**Avis de la Mission régionale d'autorité environnementale
de la région Nouvelle-Aquitaine
sur le projet de parc éolien des Brandes de l'Ozon Nord sur la
commune de Senillé-Saint-Sauveur (86)**

n°MRAe 2019APNA143

dossier P-2019-8722

Localisation du projet : Senillé-Saint-Sauveur (86)
Maître(s) d'ouvrage(s) : SENILLE ÉNERGIE (SAS)
Avis émis à la demande de l'Autorité décisionnaire : Préfète de la Vienne
en date du : 7 août 2019
dans le cadre de la procédure d'autorisation : autorisation environnementale (ICPE)

Plan de situation du projet (source : étude d'impact, page 67) :

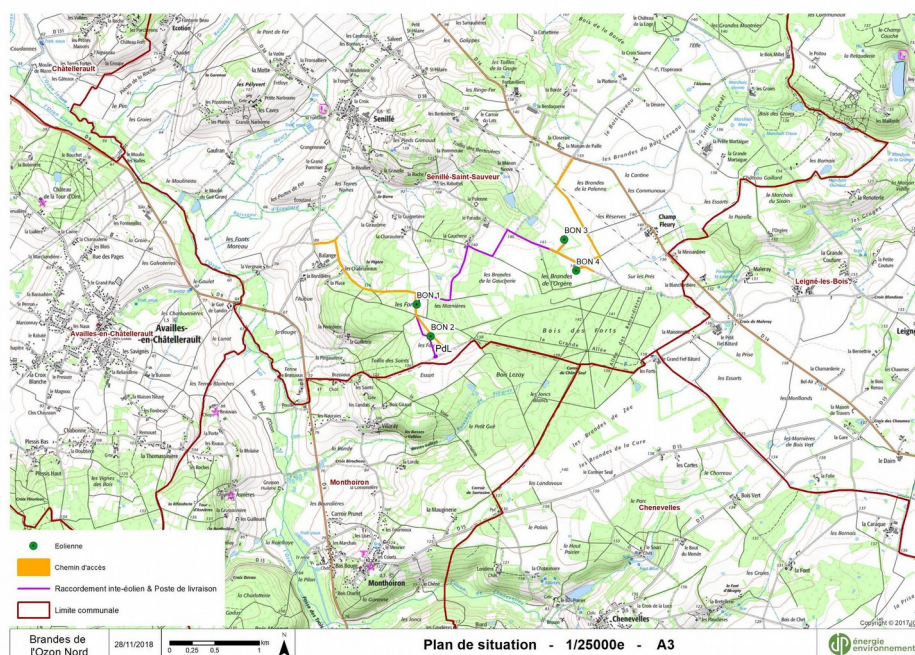
Le projet concerne la création et l'exploitation d'un parc de quatre éoliennes sur la commune de Senillé-Saint-Sauveur (86), à 7 km au sud-est de Châtellerault, au droit de parcelles cultivées, en limite d'une zone boisée au sud et d'espaces ouverts au nord. Il est porté par SENILLE ÉNERGIE (SAS), détenue à 100 % par la société JP Énergie Environnement (JPEE), elle-même détenue par la holding du groupe NASS. Ce projet s'inscrit dans la politique nationale de lutte contre le changement climatique et de réduction des gaz à effet de serre, et contribue aux objectifs de la loi de transition énergétique pour la croissance verte.
